改善箇所説明図

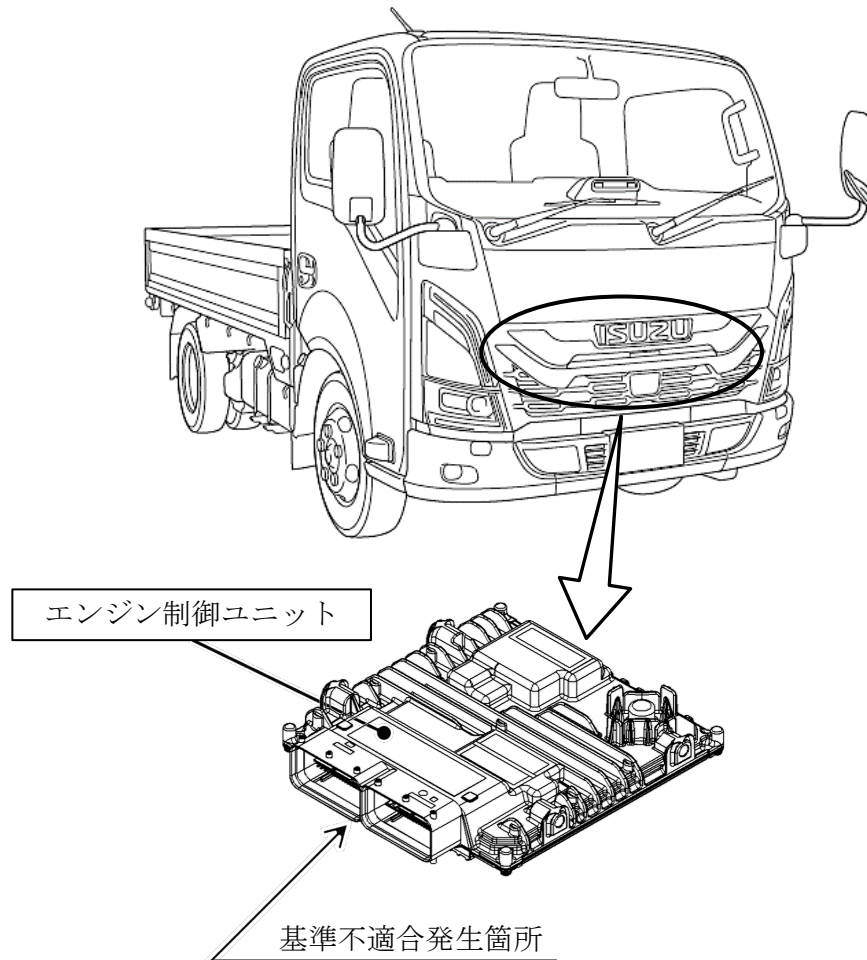
小型トラックにおいて、開発時のエンジン制御プログラムの評価が不適切なため、上流 NO_x センサの故障診断が確定した際に EGR（排気ガス再循環装置）が作動を停止し、設計意図と不一致となる。そのため、保安基準第 31 条の細目告示第 41 条別添 48 の車載式故障診断装置（ディーゼル重量車 J-OB D II）の技術基準を満足しない。

全車両、エンジン制御ユニットの制御プログラムを対策プログラムに修正する。また、特定の故障コードが確認された場合は、DPD（粒子状物質除去装置）の再生を実施する。

識別：助手席側ドア開口部のシリアルナンバープレート下部中央の位置に、識別ペイント（黄色）を塗布する。
